ПАСПОРТ ДОСТУПНОСТИ

Муниципальное бюджетное дошкольное образовательное
учреждение г. Астрахани «Детский сад №117 «Радуга»
414015, г. Астрахань, ул. Депутатская д.8, к.1

№ 07/26 от 20 мая 2026 г.

АКТ ОБСЛЕДОВАНИЯ
объекта социальной инфраструктуры
К ПАСПОРТУ ДОСТУПНОСТИ ОСИ
№ 07/26 от 20 мая 2026 г.

Фото 1.1

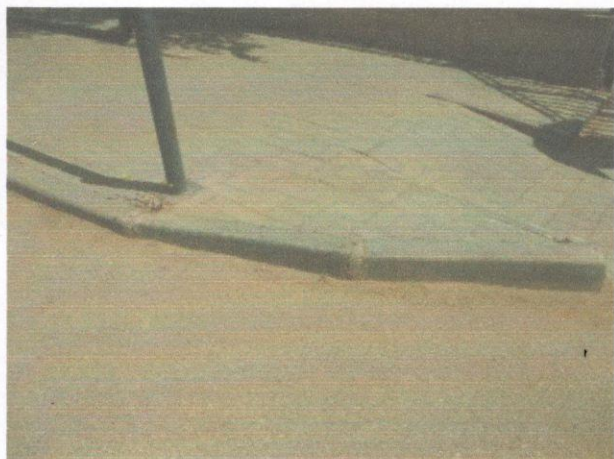
N п/п	Наименование функционального планировочного элемента	Наличие элемента		Выявленные нарушения и замечания		Работы по адаптации объектов	
		есть/нет	N на плане	Содержание	Значим о для инвали да (категория)	Содержание	Виды работ
1.1.	Пути движения по прилегающей территории (от остановки общественного транспорта до объекта)	есть		 На прилегающей территории имеются перепады высот от остановки к объекту	К	Требуется направить запрос в администрацию МО г. Астрахань по устранению на прилегающей территории к объекту от остановки до объекта перепадов высот и устройству пандусов для людей с инвалидностью. СП 59.13330.2020 п 5.1	Организационные мероприятия
				Фото 1.1

Фото 4.4

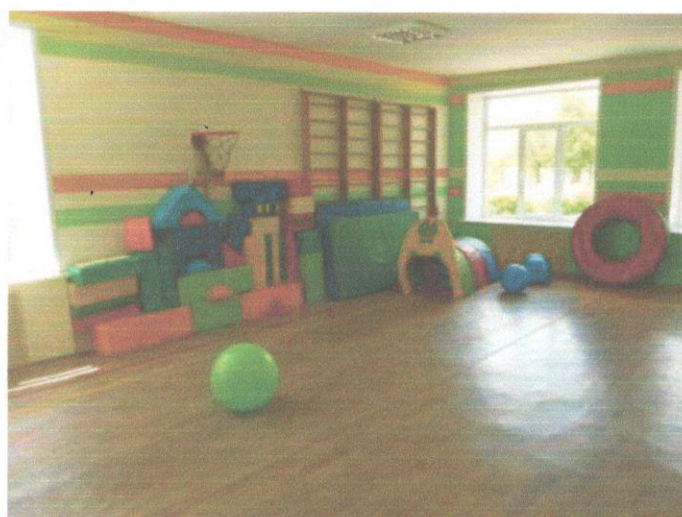
расстоянии 0,1 м от края таблички до края дверного проёма							
4.2	Зальная форма обслуживания	есть										
4.2.1	Физкультурный зал	есть			 Фото 4.4	Пред входом в зону целевого назначения отсутствуют информационная таблички по точечной системе Брайля	С	Требуется установить информационные таблички по точечной системе Брайля СП 59.13330.2020 п 6.5 ГОСТ Р 51671-2020	Организационные мероприятия			
4.2.2	Столовая				 Фото 4.5	---	--	Замечаний нет				
4.2.3	Спальня				 Фото 4.6	---	--	Замечаний нет

Фото 6.1

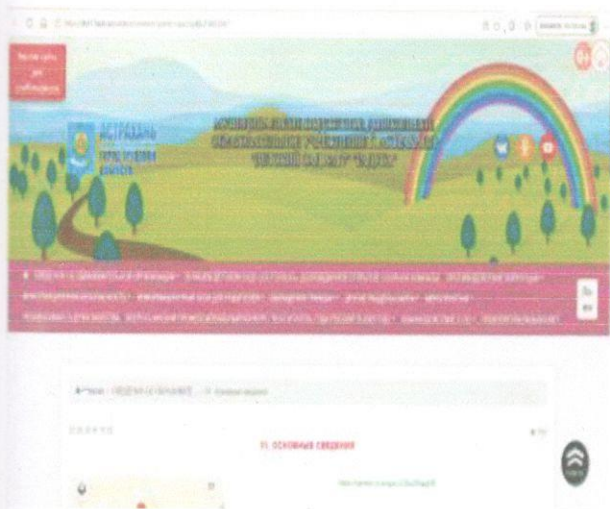
N п/п	Наименование функционально-планировочного элемента	Наличие элемента		Выявленные нарушения и замечания		Работы по адаптации объектов	
		есть/нет	N на плане	Содержание	Значим о для инвали да (категория)	Содержание	Виды работ
6.1	Визуальные средства	есть					
6.1.1	Сайт организации	есть		На сайте есть версия для слабовидящих	---	Замечаний нет	---
				 Фото 6.1

Фото 6.2

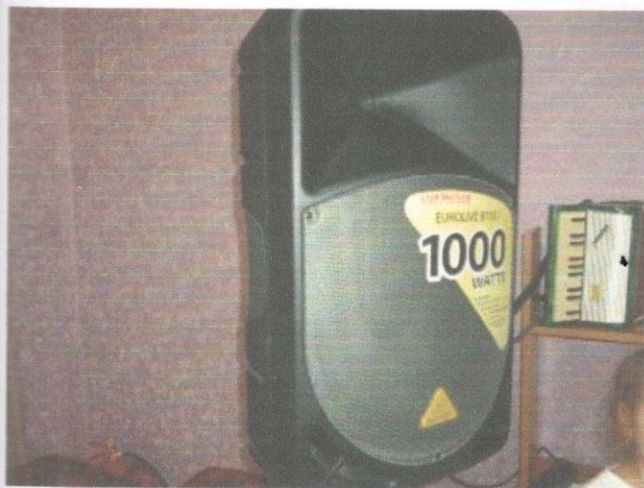
6.1.2	Двери (входные)	есть	 Фото 6.2	На входной двери отсутствует контрастная маркировка дверного проёма и ручки	С	Требуется установить контрастную маркировку дверного проёма и ручки входной двери СП 59.13330.2020 п 6.4	Организа- ционные меропри- ятия
6.2	Акустические средства	есть	 Фото 6.3	---	---	Замечаний нет	---
6.3	Тактильные средства	нет	 Фото 6.4	Перед ступенями лестницы входной площадки отсутствуют тактильные наземные указатели	С	Требуется установить тактильные наземные указатели перед ступенями лестницы входной группы. СП 59.13330.2020 п 5.1.10 Гост Р52875-2018	Теку- щий ремонт
	ОБЩИЕ требования к зоне			Нет тактильных наземных указателей		Требуется установить тактильные наземные указатели	
				Нет контрастной маркировки дверных проёмов		Требуется установить контрастную маркировку дверного проёма и ручки входной двери
